Comisión Provincial de Patrimonio Histórico de Málaga

**Sesión Ordinaria 8/21 de 29 de julio de 2021**

**ACTA**

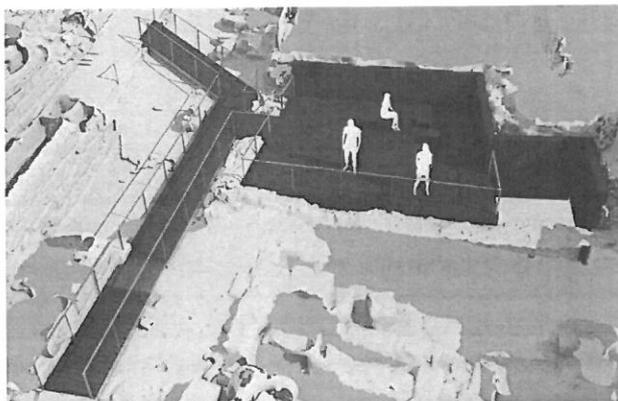
5 En relación con la “pasarela elevada” propuesta en el nuevo mirador, se observa que no es viable su apoyo en el muro; ya que, se trata de un elemento patrimonial valioso cuya integridad quedaría en peligro. También se observa que su cubrimiento dificulta la observación y descripción de esta estructura. Además, el resultado de la solución propuesta para el mirador, introduce un impacto visual importante y excesivo, que debe ser aliviado. Por todo ello, deberá eliminarse este elemento denominado “pasarela elevada”.

la pasarela elevada y apoyada sobre el muro histórico en la zona del mirador-descanso.

Además para la protección de los perfiles históricos y para las pasarelas, se cambia el pino de las lamas por madera de iroko de 150mm de ancho, 30mm de espesor y longitud variable; manteniendo así la sintonía con el resto de pasarelas del Teatro. Las lamas del suelo en pasarelas y mirador-descanso irán clavadas, con tirafondos latonados para madera, a rastreles de pino (de 50 x 50mm), que a su vez serán atornillados a perfiles metálicos UPN160. En en los perfiles históricos se propone que las lamas vayan atornilladas a rastreles de madera
